Строительство фельдшерско-акушерского пункта в с. Коптогай Курмангазинского района Атырауской области (без наружных инженерных сетей)

Архитектурные решения

175.8 - АР

УЗЕЛ №1 Примыкание к цоколю, отделанному декоративной штукатуркой

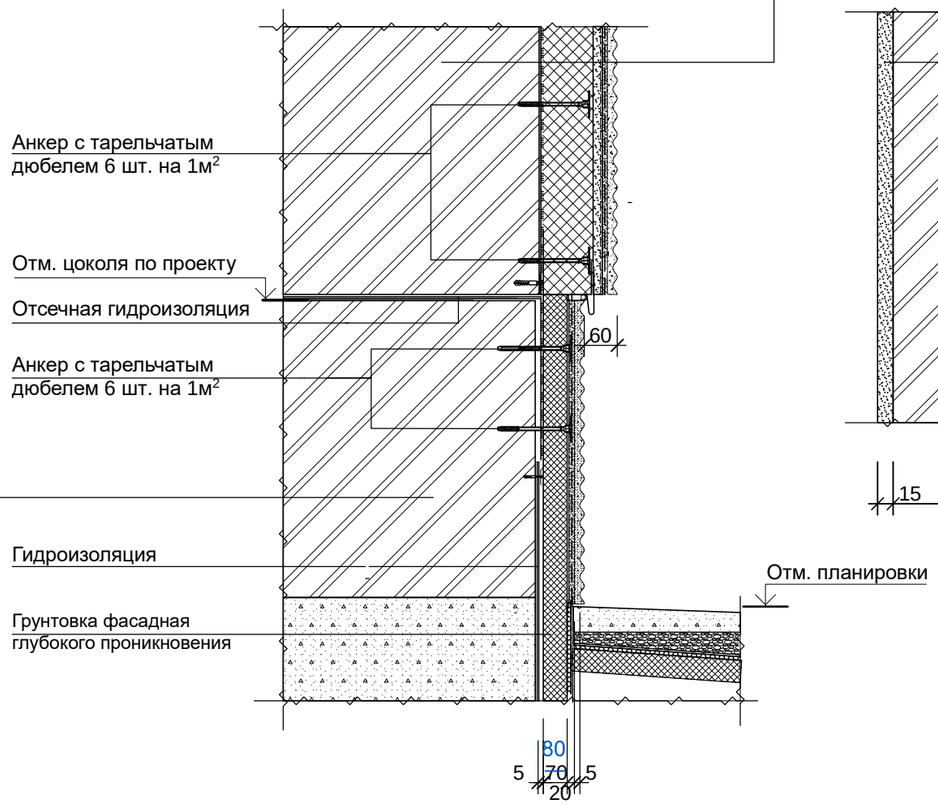
№ поз.	Наименование элемента фасада	Материал отделки	Площадь, $м^2$
1	Утепление наружных стен от отм. 0,000 до отм. +3,400	Минеральные плиты ППЖ-160НГ по ГОСТ 9573-2012, толщ.100мм	195,0 $м^2$
2	Утепление наружных стен ниже отм. 0,000 (цоколь)	Экструзионный пенополистирол ТЕХНОНИКОЛЬ CARBON (вертикальное расположение плит) ГОСТ 32310-2020, плотность 30кг/м3 толщ. ~~100~~ мм 80	44,0 $м^2$
